**Einwände gegen die geplante Baurestmassendeponie
Schwoich auf Basis des geänderten Einreichplans vom
28.08.2019**

Einwände gegen die geplante Baurestmassendeponie (U-ABF-6/90/74-2019), Teil 3

Im Folgenden werden schwerwiegende Fehler und Versäumnisse im Lufttechnischen Bericht Rev.3 vom Sept.2019 (im Folgenden LTB abgekürzt) des Antragstellers aufgezeigt. Diese beziehen sich direkt auf den Schadstoffeintrag in die Umgebung der Deponie, und damit auf die Luftqualität und auf die Gesundheit der Schwoicher Anwohner inklusive die des Autors.

Staubbindemaschine V7 von EmiControls
(Quelle: Fa. Nebolex)

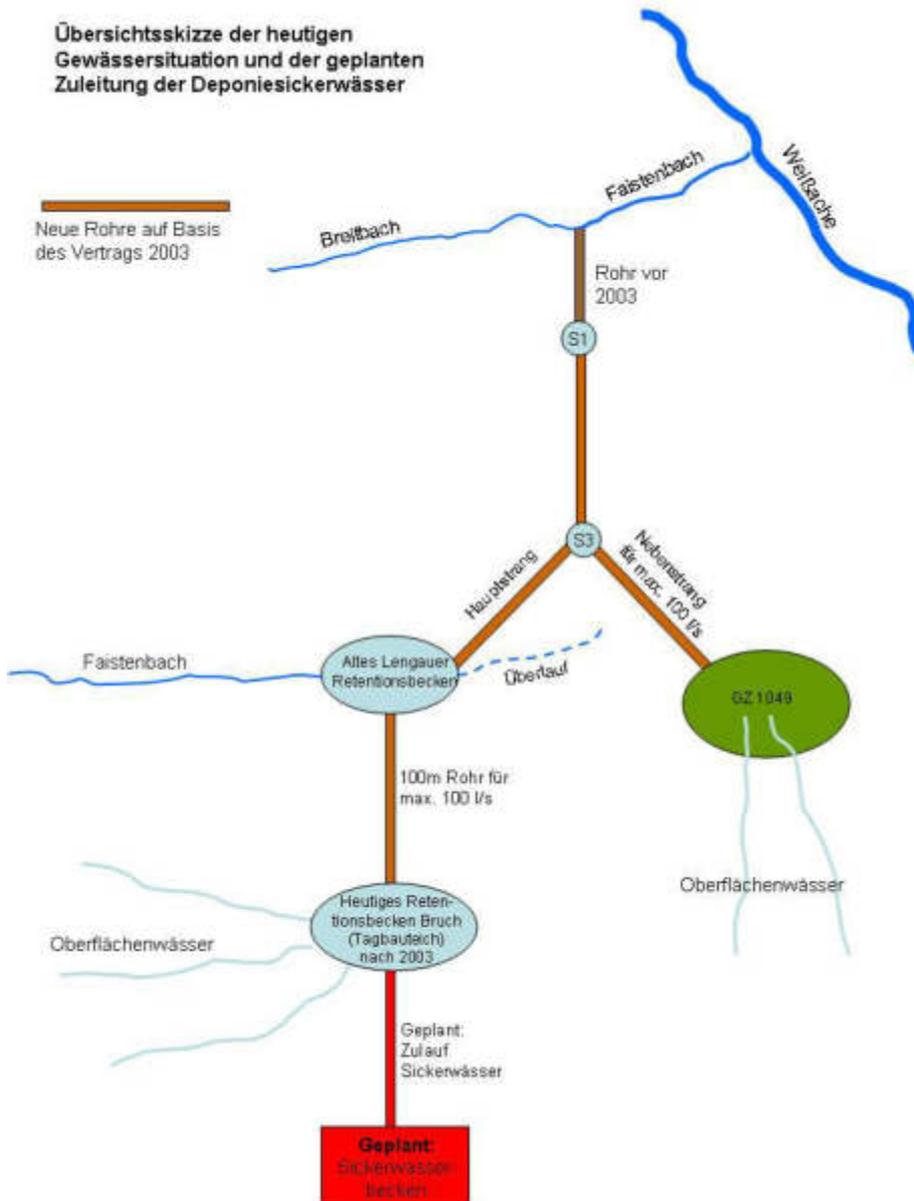
berhaupt nicht bercksichtigt wurde die **Staubbindung auf der offenen Deponieflache**, speziell bei den Ablade- und Verteilvorgangen, aber auch fr eine 24 Std. Bewasserung, um zu verhindern, dass die Schadstoffe bei Wind in die Luft gelangen und von dort weiter auf die umliegenden landwirtschaftlich genutzten Wiesen und in die Garten der Anwohner. Hier bentigt man spezielle Staubbindemaschinen, die auch im Winter funktionieren mssen. Die Kosten solcher Maschinen, z.B. vom Hersteller EmiControls, Vertrieb durch MGO Technik, liegen zwischen 20.000 und 30.000 Euro, wobei der Antragsteller zwei dieser Maschinen bentigen wrde auf Grund der wechselnden Windrichtung (Sdwind am Vormittag und Nordwind am Nachmittag). Diese Kosten fr den Schutz der Gesundheit der Anwohner sind dem Antragsteller scheinbar zu hoch. Solche Staubbindemaschinen haben typischerweise einen Schallpegel von 60-70dB, was in dem Schalltechnischen Gutachten hatte mit bercksichtigt werden mssen.

Damit fehlen sowohl die benötigte Wassermenge über betriebseigene Wasserstellen als auch eine professionelle Befeuchtungsanlage für die Straßen sowie Staubbindemaschinen für die Deponiefläche, um Schadstoffemissionen und damit eine Gesundheitsgefährdung der Anwohner und der Umgebung zu verhindern.

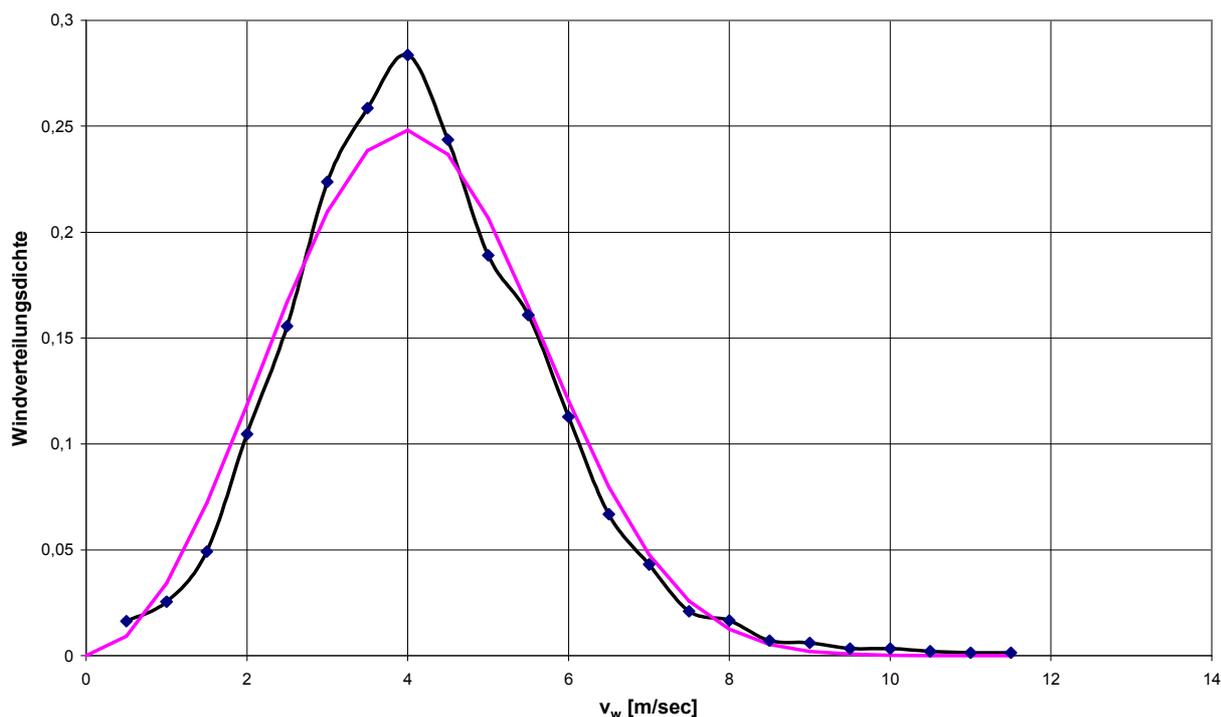
Im LTB wird eine mittlere Windgeschwindigkeit von 1.6 m/sec angenommen. Die Häufigkeit der am Standort real herrschenden mittleren Windgeschwindigkeit von 3.6m/sec ist im LTB praktisch nicht vorhanden.

An dieser Stelle wird auf einen Darstellungsfehler im LTB hingewiesen. Die Verteilung im LTB auf Seite 21 (Abb.5 „wind class frequency distribution“) ist mit unterschiedlichen

Skalen auf der x-Achse dargestellt, so dass eine verzerrte Verteilung mit Informationsverlust entsteht.

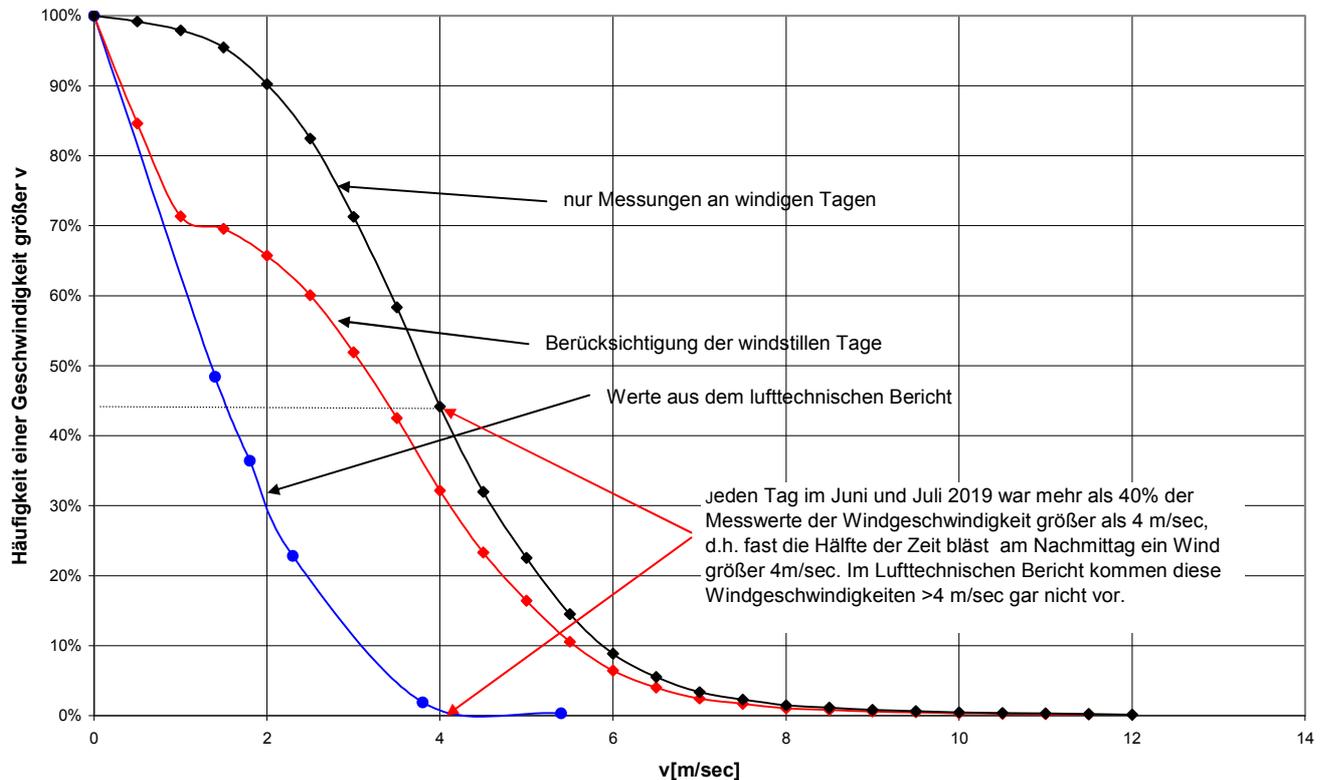
Bei Wind um 4m/sec entstehen Turbulenzen mit Staubeentwicklung und Staubverfrachtung. Während bei den falschen Windgeschwindigkeiten im LTB deshalb keine Staubeentwicklung und Staubverfrachtung stattfinden, entstehen diese bei realen Windverhältnissen am Standort mit über 40% der Zeit zwischen 13 - 20 Uhr durch den Bayrischen Wind.
